第 6 回意見交換会資料

都市計画道路浦和野田線

令和 7 年 3 月 1 8 日

埼玉県

◀ 騒音予測結果に関する説明パネル

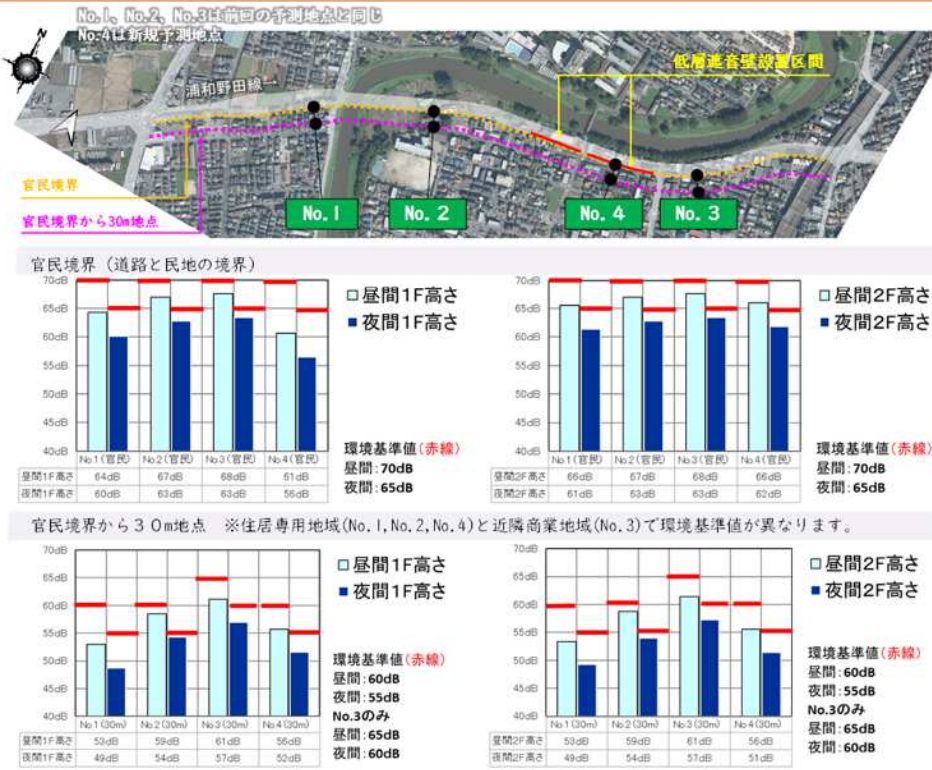
- 騒音が環境基準値未満に収まるとのことで理解納得した。
- 北越谷地区内において用途地域の違いで対策が異なるのはおかしい。
- 環境基準値を超えた住居専用地域に低層遮音壁を設置するのであれば、たとえ近隣商業地域が環境基準値未満であっても、平等に近隣商業地域にも低層遮音壁を設置するべき。
- 環境基準値を下回るだけでは足りない。

- 官民境界における予測結果
遮音壁を設置しなくても環境基準値以下であることを確認した。
- 官民境界から30m地点における予測結果
低層遮音壁(約1m)を必要な区間のみ設置することで、各予測地点において環境基準値以下となることを確認した。
- 【参考】官民境界における予測結果
低層遮音壁(約1m)を必要な区間に設置した場合の各予測地点における結果は以下のとおり。
